# Nota van beantwoording zienswijzen en ambtshalve aanpassingen van het omgevingsplan voor de Gnephoek

Gemeente Alphen aan den Rijn

Versie: Definitief

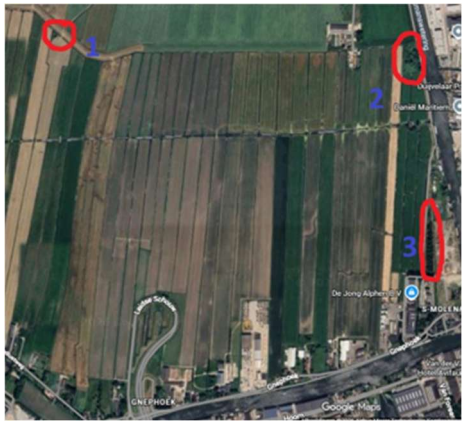
| 18.5 | Een maximale dichtheid van 30 woningen per hectare, een bouwhoogte van 12 meter en slechts 15% groen waarborgen geen landelijk karakter. Dit beschouwen indieners niet als een juridische vertaling van een landschappelijke en extensieve inrichting van de eerste strook bebouwing achter de bufferzone. Deze parameters sluiten onvoldoende aan bij de schaal, maat en ruimtelijke beleving van de bestaande boerderijen en erven aan de Landlustweg. | Het langgerekte deelgebied dat via de groene zone aansluit bij de Landlustweg heet De Gaarden. In het masterplan schrijven we over De Gaarden o.a. het volgende:<br><br>*Naarmate "De Gaarden" dichter op het cultuurhistorische lint van de Landlustweg ligt, wordt de korrel van de bebouwing verfijnder en opgezet volgens het concept van "landschappelijk wonen". Er is dus sprake van een verloop tussen dorps wonen naar landschappelijk wonen in de dwarsrichting van "De Gaarden" naar de Landlustweg toe. Dit is duidelijk te herkennen op Kaart 14, die een voorbeeldverkaveling laat zien.*<br><br>Wij werken momenteel aan een stedenbouwkundig raamwerkplan. Zodra we deelgebied "De Gaarden" nader uitwerken, raadplegen we u als bewoners van de Landlustweg weer om input op te halen om de | Dit onderdeel van de zienswijze leidt niet tot planaanpassing. |

| | | zachte overgang van het ontwikkelgebied naar de Landlustweg vorm te geven. | |
